OGGETTO: [ID 8038] Trasmissione parere CT PNRR-PNIEC n. 226/23 DEL 9/11/2023. Progetto per la realizzazione di un impianto agrovoltaiico, denominato "Tortona 1", di potenza pari a 60 MW, comprensivo alle relative opere di connessione alla RTN, da realizzarsi nel Comune di Alessandria (AL). Proponente: Luisolar Energy S.r.l.

Parere n. 226 del 09/11/2023

Progetto	<p><i>Valutazione Impatto Ambientale</i></p> <p>Progetto per la realizzazione di un impianto agrovoltaiico, denominato "Tortona 1", di potenza pari a 60 MW, comprensivo alle relative opere di connessione alla RTN, da realizzarsi nel Comune di Alessandria.</p> <p>ID_VIP: 8038</p>
Proponente	Luisolar Energy S.r.l.

Figura 4 Fascia verde di mitigazione esterna

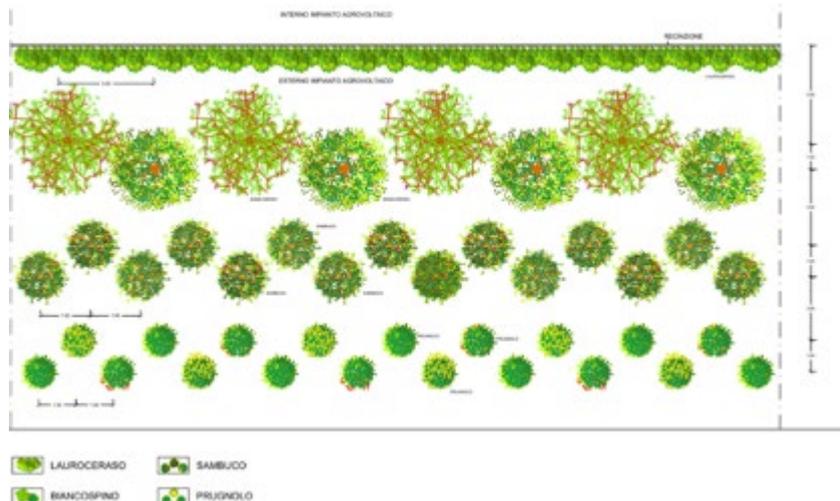
La Commissione valuta positivamente la siepe di 10 m di larghezza consistente in una fascia perimetrale, pluristratificata e plurispecifica, purché composta da specie arboree, arbustive e suffruticose appartenenti alla

vegetazione spontanea tipica e autoctona del territorio ritenute idonee dagli uffici competenti della Regione Piemonte, applicando il sesto di impianto irregolare. Inoltre, prescrive che la recinzione non dovrà essere plastificata vedi **Condizione Ambientale n. 3**.
